## 《女川2 「ひび割れ・剛性低下」問題 その1》

1. 18 各紙で大々的に報道されましたが、女川2の「ひび割れ・剛性低下」の実態が  
1. 17 規制委審査会合で報告されました。本稿ではまず「ひび割れ」問題を検討します。

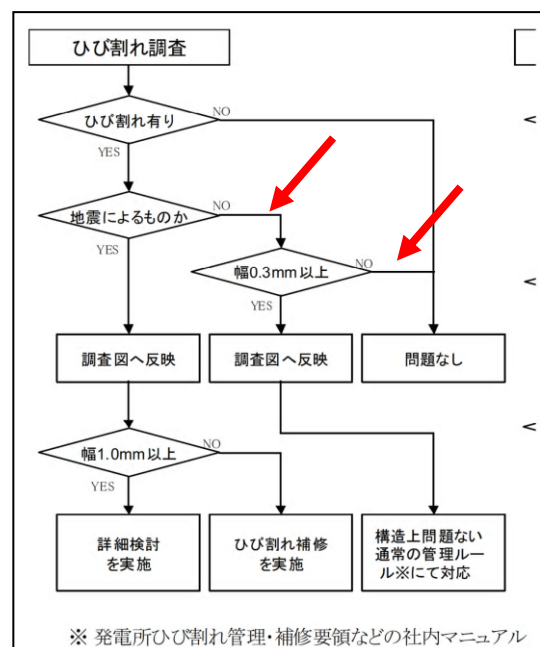
ただし、資料 1-3 「調査基準」<6 頁：右図>のとおり、今回の「調査図へ反映」されたひび割れは、「地震が原因ではないと明確に判断できないひび割れを含む」<資料 1-4：14 頁>ものですが、地震によらない(左矢印)「乾燥収縮」などの原因で生じた幅0.3mm 未満(右矢印)のひび割れは「問題なし」として「調査図へ反映」(記載)させず、カウントしていません。でも、女川原発では「乾燥収縮ひび割れ」が特に多い<前号No.265 参照>とされていることに鑑みれば、原子炉建屋耐震壁に実際に生じているひび割れの総数は‘さらに多い’ことに注意する必要があります。また、「耐震壁」のひび割れは113

当該地震により発生したことが否定できないひび割れ及び剥離・剥落(耐震壁)

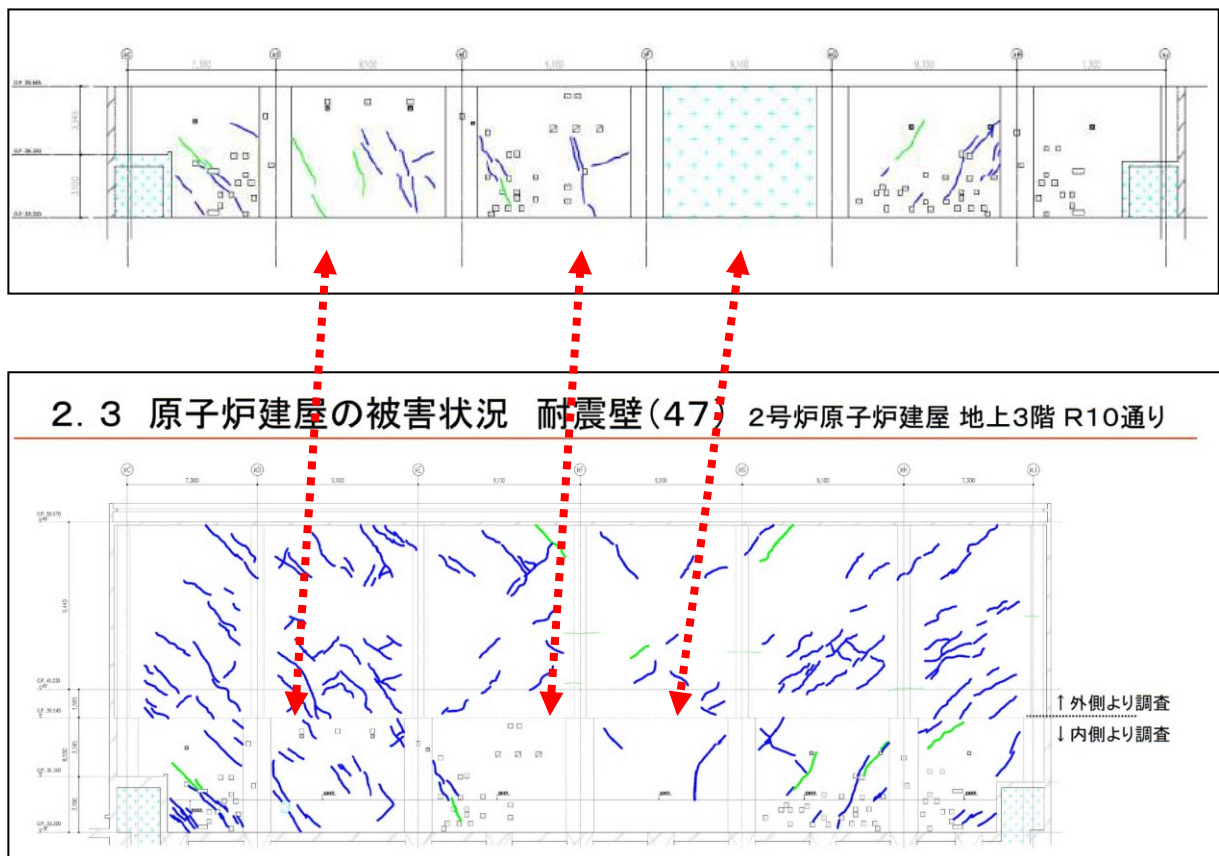
その点に留意して資料 1-4「集計表」<15 頁>を見ると、揺れ易い上層階ほどひび割れが多いのは分かりますが、東北電力曰く、「追加調査の目安となる、地震により生じた幅 1.0mm 以上のひび割れは確認されなかった」と、構造上問題となる幅 1.0mm を超えるひび割れはなく、建屋健全性にも「問題なし」のようで、一安心です。

…とならないことは『鳴り砂』読者ならお分かりでしょうが（この書き方は最近ワンパターン?）、原子炉建屋のひび割れは、『構造上』の問題がなければ‘それでオシマイ’ではなく、『水密性』も含めた‘総合的な健全性’が備わっていなければなりません。すなわち、<前々号No.264>別冊 9 頁の表（『維持管理指針』でのひび割れ幅の評価基準）のとおり、水密性の観点からは「幅0.2mm以上のひび割れ」は、発生原因が地震であろうと乾燥収縮であろうと「問題あり」（要補修）と考えるべきです（繰り返しになりますが、北陸電力の「0.3mm未満補修不要」という姿勢は論外!）。
